3 settembre 2015

AVVISO DI RICHIAMO PER LA SICUREZZA

Mountain bike Cannondale 2011-2015 equipaggiate con attacco manubrio One Piece Integration (OPI)

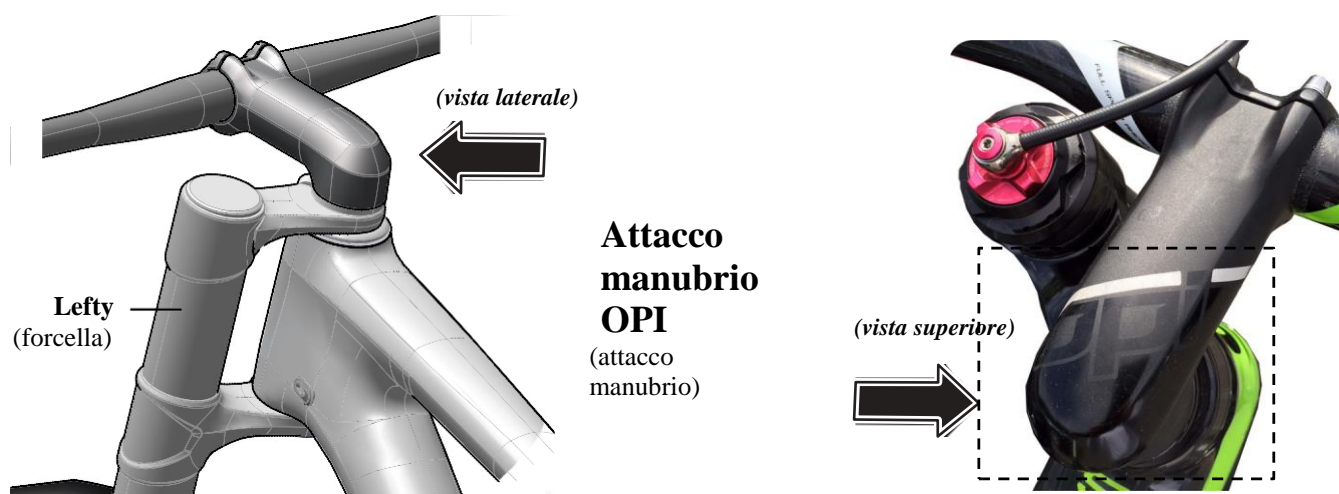
È possibile identificare l'attacco manubrio OPI oggetto del richiamo dalla dicitura "OPI" stampata sulla parte superiore dell'attacco manubrio. Occorre interrompere immediatamente l'uso della bicicletta e riportarla dal rivenditore autorizzato Cannondale più vicino per la sostituzione gratuita del componente. Consigliamo di chiamare preventivamente per prendere appuntamento in modo da risolvere il problema rapidamente. L'installazione della nuova parte richiede meno di 30 minuti. Sappiamo che non poter utilizzare la bici è una seccatura, ma ci teniamo alla tua incolumità.

- Gli attacchi manubrio sono contrassegnati con il logo "OPI" in nero con una striscia bianca al di sopra. Gli attacchi manubrio sono lisci e arrotondati verso il tubo sterzo.
- Gli attacchi manubrio non sono dotati di bulloni per l'attacco, ma solo 4 bulloni per il manubrio.

Utilizzare l'immagine di cui sopra per identificare una bici soggetta al richiamo.

I clienti con una bicicletta dotata di attacco manubrio OPI, devono interrompere immediatamente l'uso della bicicletta e contattare il rivenditore Cannondale autorizzato più vicino. I rivenditori Cannondale provvederanno a ispezionare l'attacco manubrio OPI e la forcella della bicicletta per verificare la presenza di eventuali danni, adattare il sistema sterzo attacco manubrio OPI con una parte di rinforzo e installare i nuovi bulloni di serraggio Lefty.
